SERVICE INFO – INA 0095

Ulkonäöllinen muutos hihnankiristimessä 534 0168 10

Kuva 1: Vasemmalla on vanha malli, oikealla uusi malli

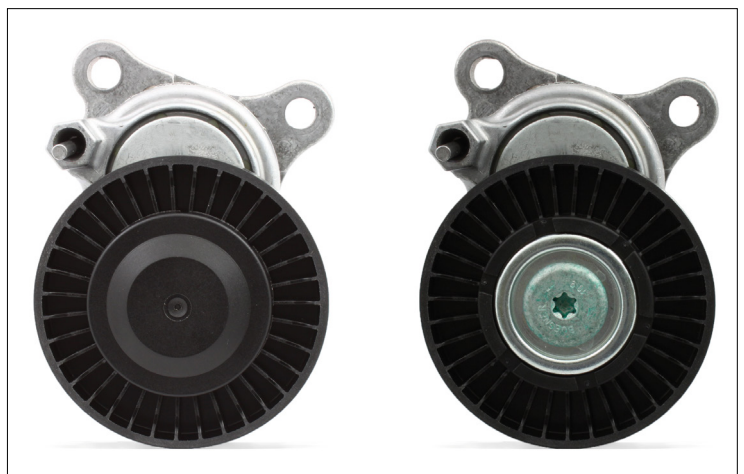
Jatkuvan tuotekehityksemme puitteissa modifioitiin kiristin tilausnumerolla 534 0168 10.

Näissä huoltotiedoissa näkyvät nykyisen (kuva 1 vasemmalla) ja uuden version (kuva 1 oikealla) ulkonäölliset erot.

Versiot poikkeavat toisistaan vain ulkonäöllisesti, ne täyttävät tekniset vaatimukset ja niitä voidaan siten käyttää rajoituksetta.
